国立研究開発法人日本原子力研究開発機構

大洗研究所（南地区）高速実験炉原子炉施設（「常陽」）

指摘回答

2022 年 1 月 18 日

第4図 燃料破損マップ^[2]

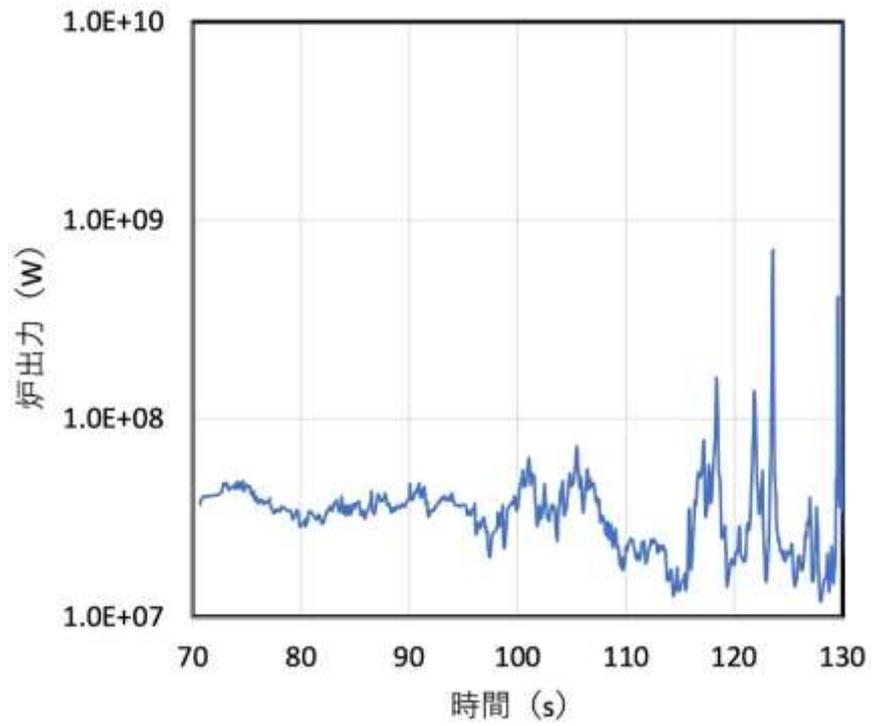
これらの試験結果に基づいて、燃料ペレットの過渡挙動に対する加熱速度の影響に関する知見をまとめた結果を第 3 図及び第 4 図に示す。これらの図には前述の 2 つの試験以外からの知見も総合的にまとめている。第 3 図は 10~10,000K/s の加熱速度の範囲について、対応する実験名、燃料ペレット (固相及び液相) の崩壊モード、及び燃料崩壊メカニズムの全体像を整理したものである。第 4 図は燃料内に存在する FP ガスの挙動をモデル化した解析の結果と組み合わせることで、燃料温度と加熱速度の関数として燃料崩壊のメカニズムを FD シリーズ試験の条件と共にマップとして表示したものである。これらの結果から、燃料ペレットが固体状態で割れる (固相クラッキング) には 1,000K/s 以上の高い加熱速度が必要であること、100K/s 以下の低い加熱速度では燃料ペレットの昇温時に固相スエリング (大規模な膨張) が発生すること、固相スエリングのメカニズムとしては空隙拡散、より高温時には塑性クリープが推定されることなどが示された。

第7図 「常陽」ULOF (i) 基本ケースの炉出力履歴

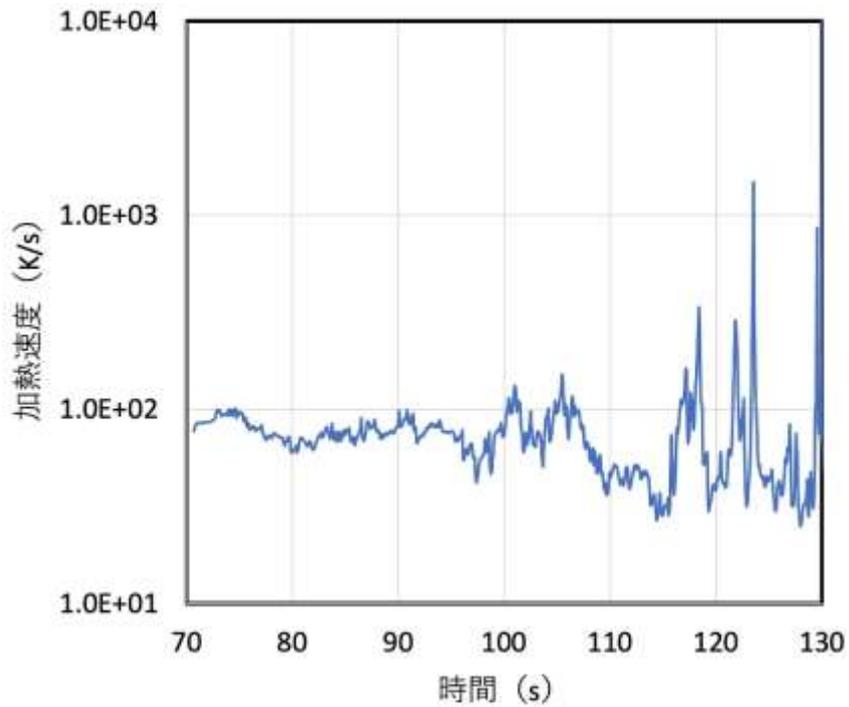
「常陽」の代表的な評価事故シーケンス UL0F (i) の遷移過程解析においては、全炉心でボイド反応度係数が負であることなどから冷却材の沸騰と燃料損傷が進行しても出力は上昇せずに緩慢な事象推移となる (約 130s までの出力の時間履歴を第 7 図に示す。)。正の反応度挿入により出力の大きな変動が生じる約 115s までの出力レベルは定格出力の約 20~75%で推移する。この間の出力を燃料の加熱速度に換算すると約 40~150K/s である (第 8 図)。

第9図 「常陽」ULOF (i) 基本ケースの流路内燃料ペレット (温度範囲毎)、再固化燃料粒子及び溶融燃料の質量の時間変化

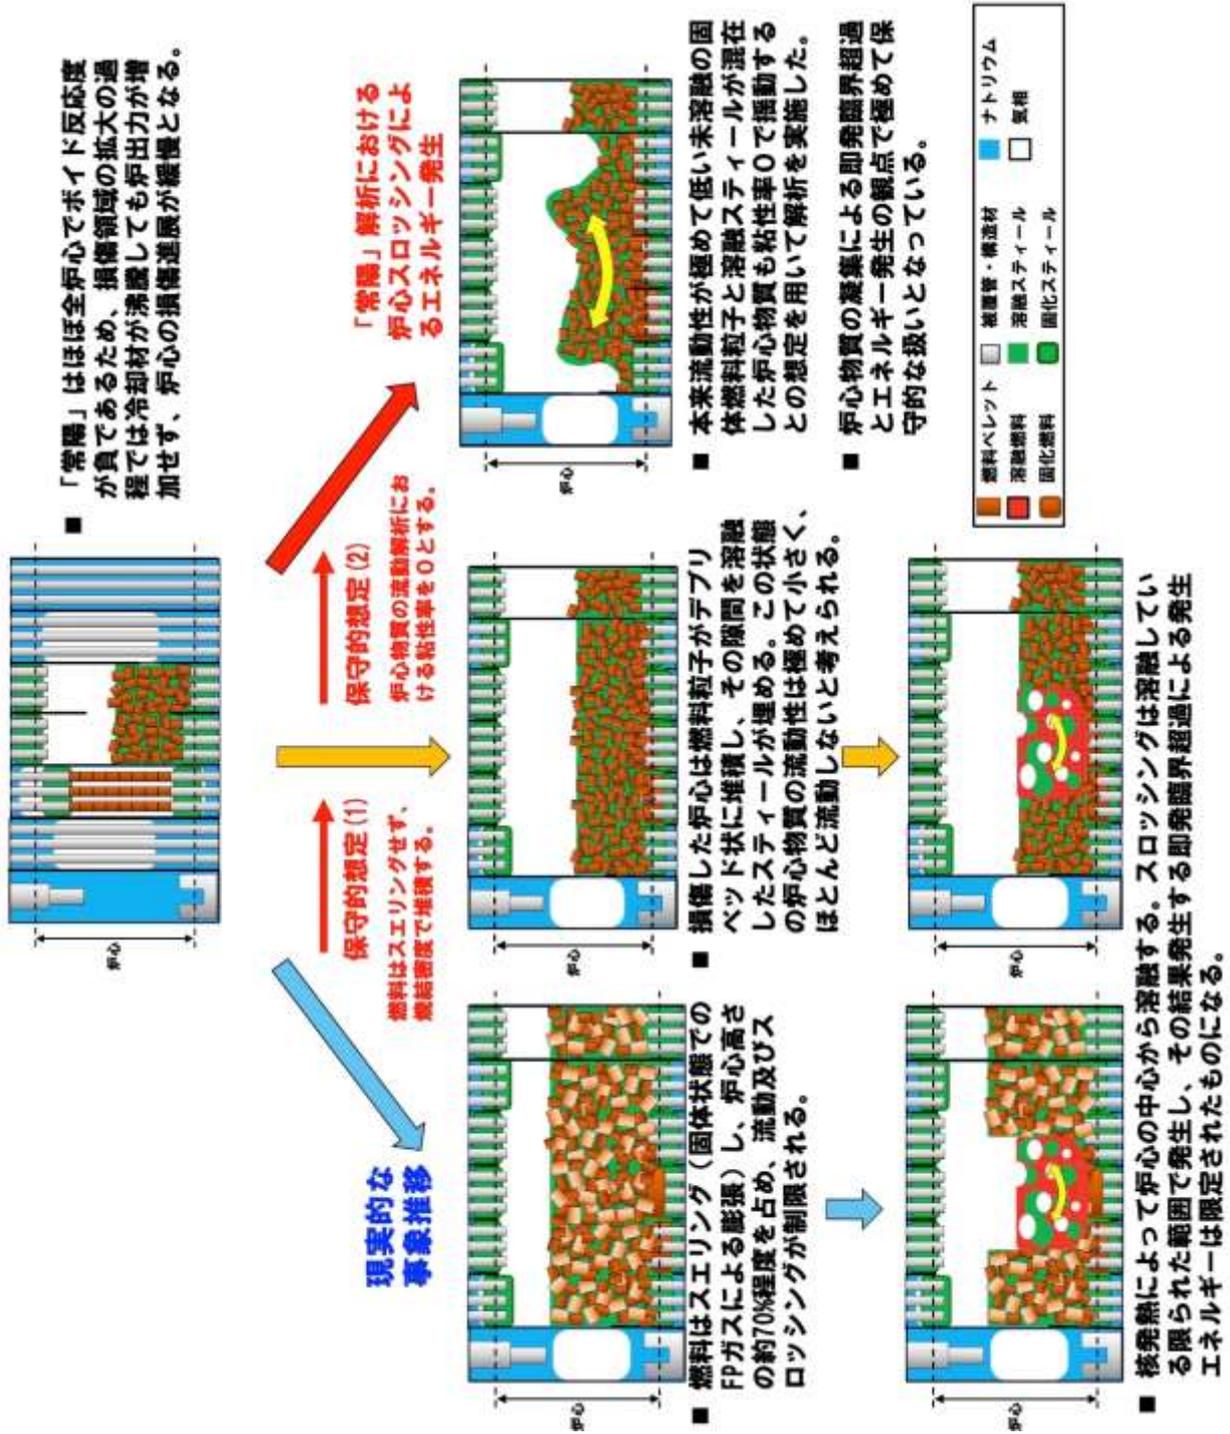
炉心損傷が緩慢に進展するに依じて、被覆管の熔融後に固体のまま崩落した燃料ペレットについて、1,800K から融点である約 3,000K まで 200K 毎の温度範囲に含まれる質量の時間変化を第 9 図に示す。この図には熔融燃料及び熔融後に再び固化した再固化燃料粒子の質量も示している。図から明らかのように、崩落した燃料の約 1/3 程度は顕著な固相スエリングが生じた非再組織化領域の平均温度である約 2,650K 以上で数 10 秒間にわたって約 40~150K/s の加熱速度で加熱されている。以上のことから、「常陽」の遷移過程においては、これらの崩壊した固体燃料では長時間にわたって顕著な固相スエリングが実験的に観測された加熱速度及び温度条件におかれることから、同様のスエリングが生起されると考えられる。

第 1 図 各ケースにおける炉心平均燃料温度解析結果の分布

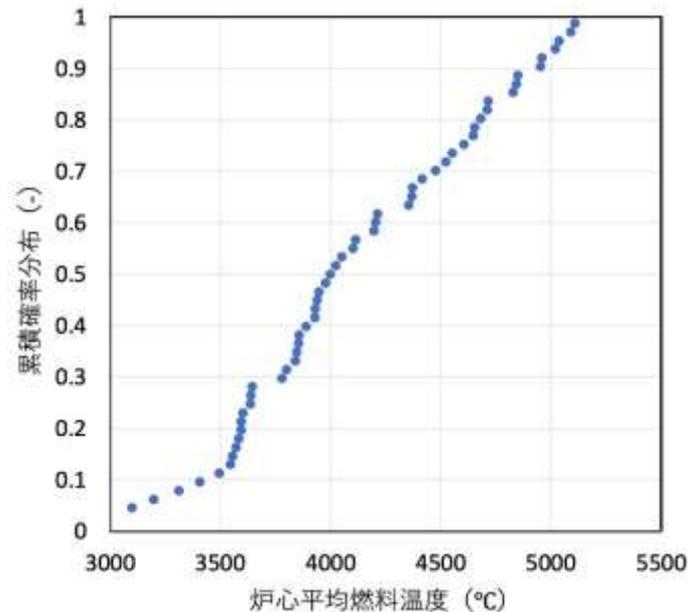
する評価指標である炉心平均燃料温度として最も高い約 5,110°Cを与えた解析ケースの結果を採用した。得られた炉心平均燃料温度の累積確率分布をメジアンランク法で求めた結果を第 1 図に示す。この炉心平均燃料温度の計算結果を用いて、Jeffreys の無情報事前分布を仮定した確率計算^[2]により、炉心平均燃料温度が約 5,110°Cを超過する確率は約 0.83%となった。なお、この超過確率の計算方法を添付に示す。

第3図 ナトリウムプール温度条件と粒子径の中央値

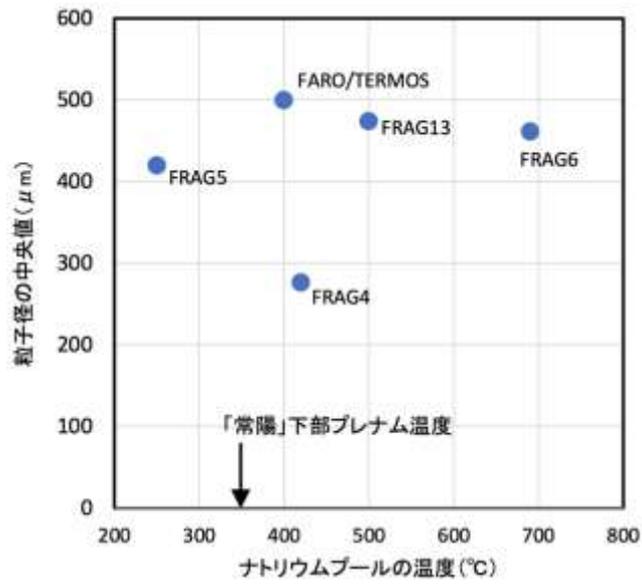
第 3 図に横軸をナトリウムプール温度、縦軸を粒子径の中央値として各試験の条件をプロットしたものを示す。ナトリウムプール温度条件と粒子径の中央値には相関は見られなかった。これらの試験では粒子径は概ね 400~500 μm 程度である。FRAG4 試験のみ 270 μm と小さな粒径となっている原因は試験レポート^[1]にも粒径の小さい事への言及や、違いの分析は報告されていない。FRAG4 試験以外の試験では 250 $^{\circ}\text{C}$ ~690 $^{\circ}\text{C}$ の温度範囲にわたって粒径は 400~500 μm 程度であることから、有効性評価に用いる粒径の最確値はこの粒径範囲の下限である 400 μm 、特異的に小さな値を与えている FRAG4 試験の 270 μm を不確かさの影響評価における保守的な値として用いることが適切であると判断した。

第4図 ULOF (iii) におけるデブリベッド最高温度の履歴

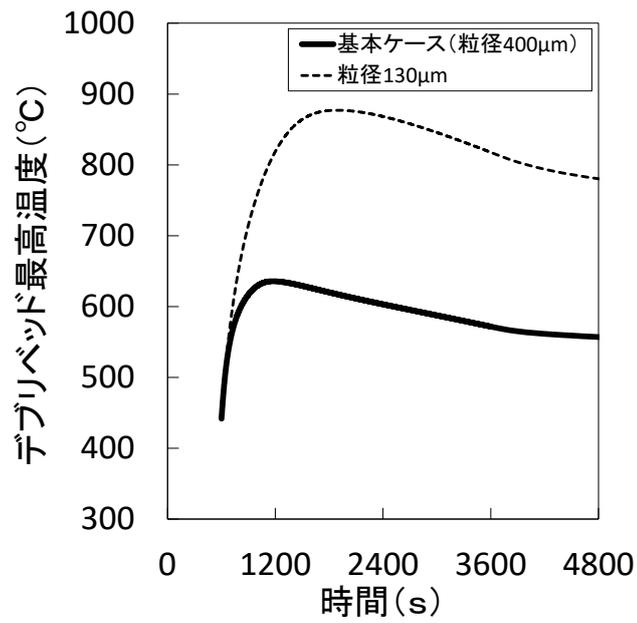
評価事故シーケンス ULOF (i) と ULOF (iii) のうち、下部プレナムへの損傷炉心物質の移行量が多い ULOF (iii) の基本ケース (粒径 400 μm) に対して、粒径を 130 μm として粒径の不確かさの影響評価を行った。結果を第 4 図に示す。基本ケースでは、デブリベッド最高温度は約 1,200 秒後に約 640 $^{\circ}\text{C}$ まで上昇し、その後は崩壊熱の減衰とともに低下する。粒径を 130 μm とした不確かさの影響評価ケースでは、デブリベッド最高温度は約 1,900 秒後に約 880 $^{\circ}\text{C}$ まで上昇し、その後は崩壊熱の減衰とともに低下する。いずれのケースにおいても、デブリベッド最高温度はナトリウムの沸点 (910 $^{\circ}\text{C}$) 以下であり、サブクール状態を維持しながら、安定冷却に移行する。
